## 規格變更通知

### HS3A 型 非接觸式安全開關

茲因 HS3A 型非接觸式安全開關的規格變更，特此通知。

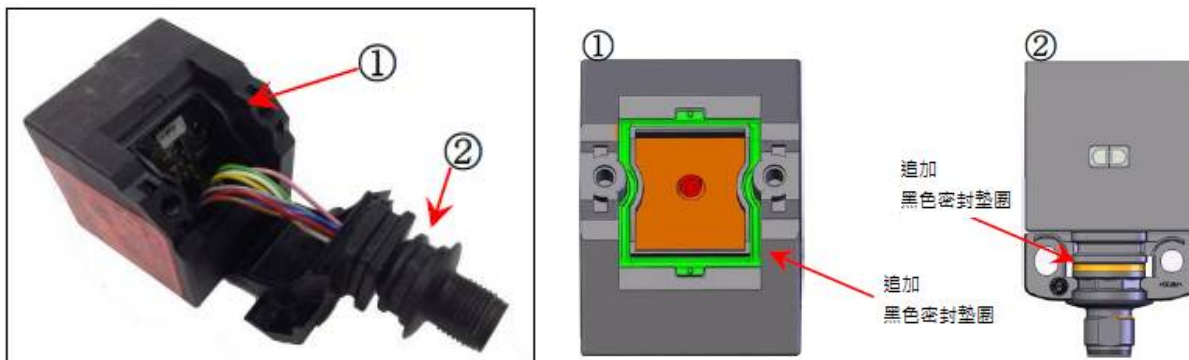
追加腈基橡膠(NBR)製的黑色密封墊圈(2種)，詳如下圖。

➤ 感應頭部與連接器在分開下的狀態

另外，隨著本次的變更，產品標籤的版本從 V.1.1.3 變更為 V.1.2.0，詳如下圖。

變更前 (V.1.1.3)	變更後 (V.1.2.0)

## 識 別 標 示

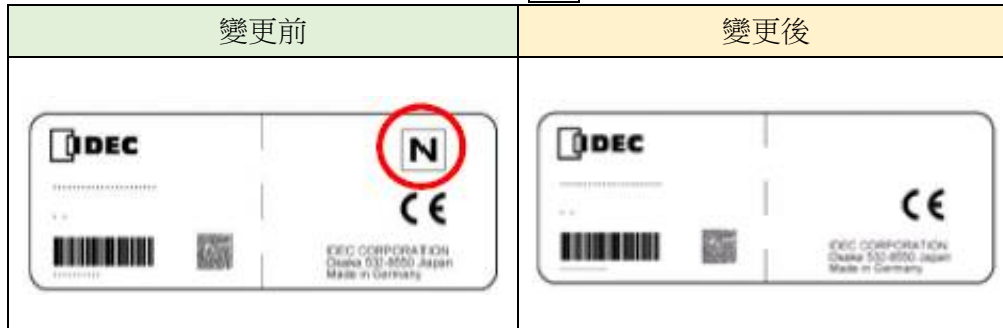
變更後的產品，將刪除包裝標籤上標示的「N」。
